CORNARE	Número de Expediente: 051480429358	
NÚMERO RADICADO:	131-1233-2018	
Sede o Regional:	Regional Valles de San Nicolás	
Tipo de documento:	ACTOS ADMINISTRATIVOS-RESOLUCIONES AM...	
Fecha: 30/10/2018	Hora: 16:04:02.7...	Folios: 8

POR MEDIO DE LA CUAL SE OTORGA PERMISO DE VERTIMIENTOS Y SE ADOPTAN OTRAS DETERMINACIONES

Que la Corporación a través de su grupo técnico evaluó la información presentada y con el fin de conceptuar sobre el trámite de permiso de vertimientos presentado, se generó el informe técnico 131-2004 del 08 de octubre de 2018, en el cual se formularon las siguientes observaciones y conclusiones:

Figura 1. Comportamiento en el Tramo de interés XI (Quebrada La Cimarrona)

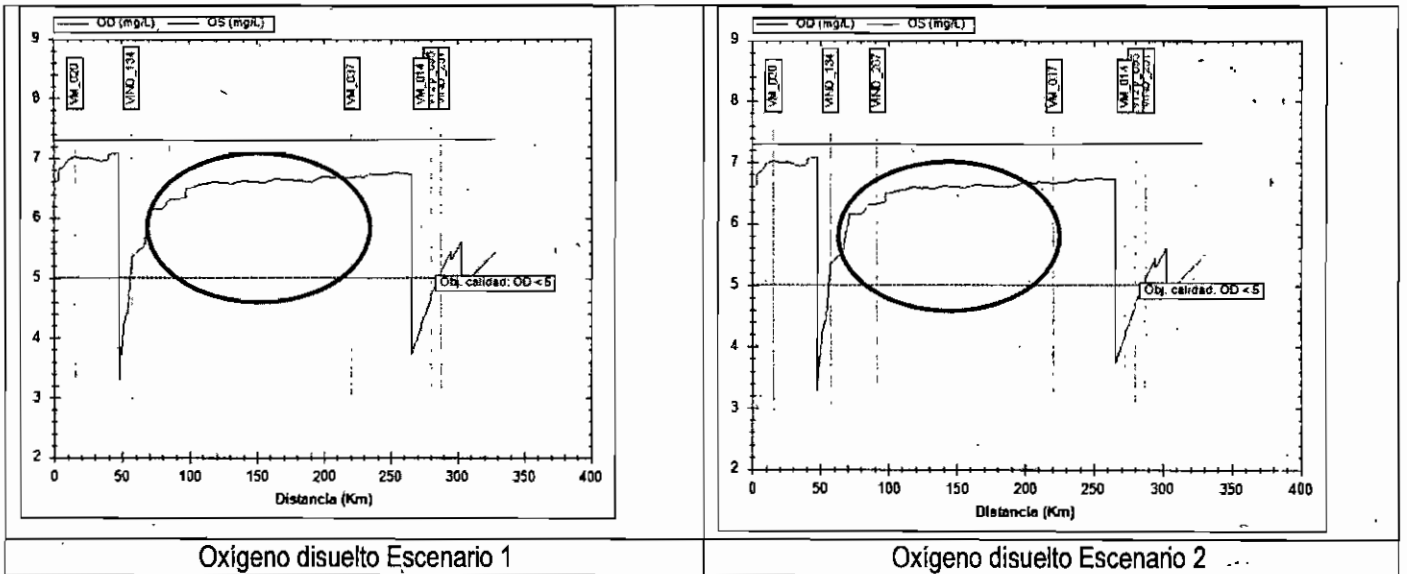
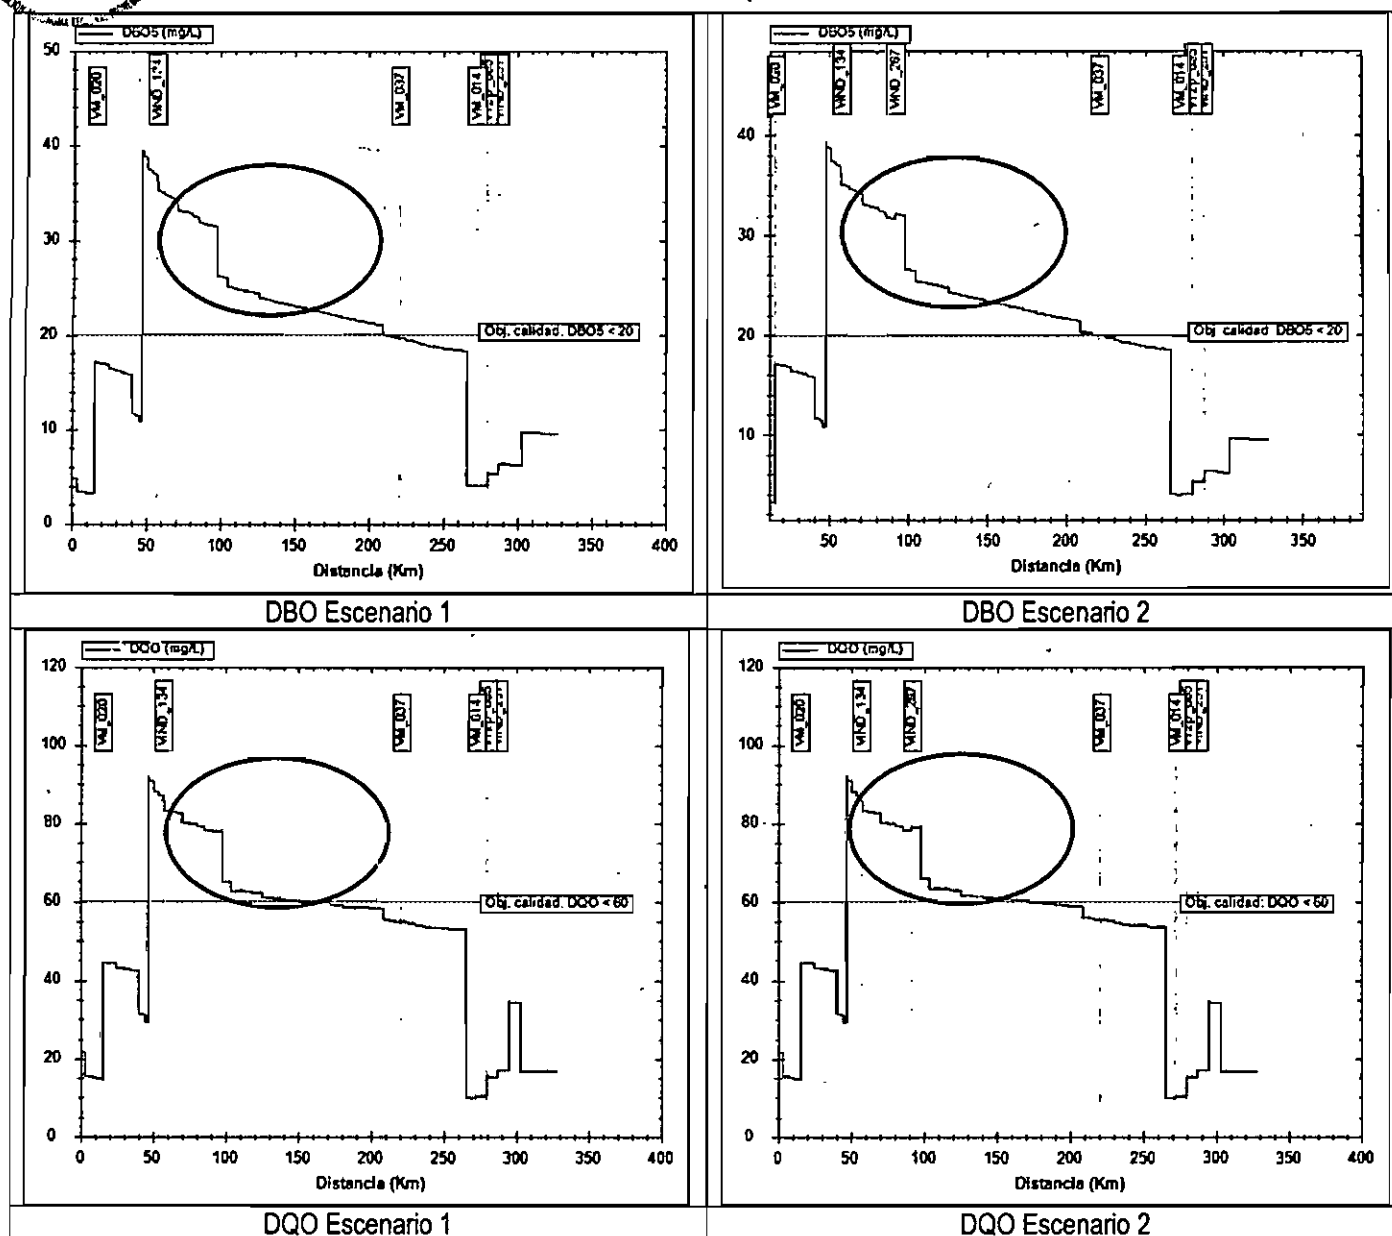
Como se muestra en la figura 1, al realizar las comparaciones con respecto al escenario de línea base, el vertimiento de interés generado por la descarga de la Empresa Lácteos Ranchero, no genera una modificación significativa de la calidad de la fuente hídrica, toda vez que el caudal de la Quebrada Cimarrona posee una adecuada oferta para recibir el vertimiento tratado, sin alteraciones en los parámetros evaluados OD, DBO, DQO SST y nutrientes.

Respecto al Oxígeno Disuelto, se mantiene muy por encima de 5 mg/L, lo que permite resaltar la buena calidad del agua en el tramo cercano a la futura descarga del proyecto, **dando cumplimiento al objetivo de calidad establecido en el PORH.**

Si bien, la fuente tiene capacidad para autodepurar y asimilar el vertimiento del proyecto, es pertinente advertir que la concentración en el vertimiento doméstico no deberá superar los límites permitidos en la Resolución 0631/2015, según capítulo V, Artículo 8 y en el vertimiento no doméstico, según capítulo VI, Artículo 12".

Nota: "Respecto al comportamiento del parámetro SST, no se representa gráficamente, toda vez que no se visualizan cambios en el trayecto modelado, dado los resultados por debajo el límite de detección del laboratorio en los datos de entrada al modelo, tomados en campo.
